Verband der in Europa tätigen
Hubladebühnen - Hersteller e.V.
Association of European Tail-Lift Manufacturers

Norme per sponde montacarichi - fanali posteriori orientabili

Standardizzazione delle misure e posizionamento dei fanali posteriori per predisporre l'uso di sponde montacarichi

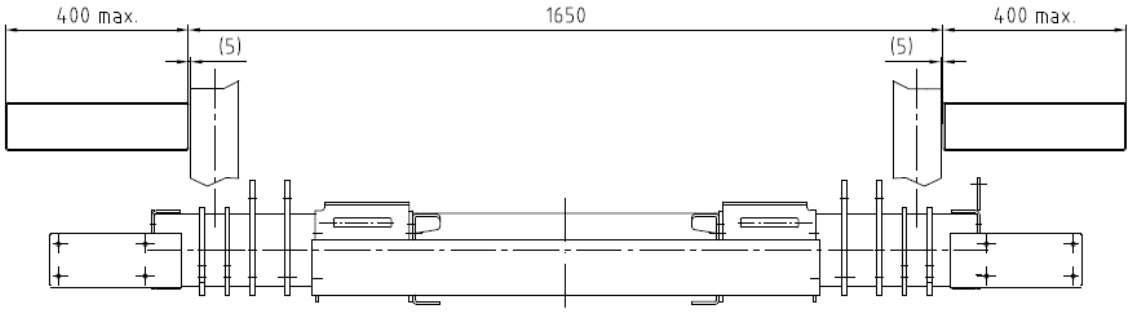
Esecuzione errata

- I fanali non devono superare la distanza di 200 mm lateralmente in base allo standard ECE.
- La spina dei fanali copre la targa di immatricolazione
- Il braccio sollevatore/i cilindri basculanti sfiorano i fanali posteriori quando sono in movimento
- I fanali superano il corpo

larghezza fanali minima - 350 mm – max. 400mm.

- larghezza delle lampade > 350 mm, intercambiabile senza errore o fanale sottile come opzione, in quanto la sponda montacarichi montata può interferire sulla visibilità dei fanali posteriori
- presa elettrica sul retro
- Cavo da 1.500 millimetri dall'estremità del telaio
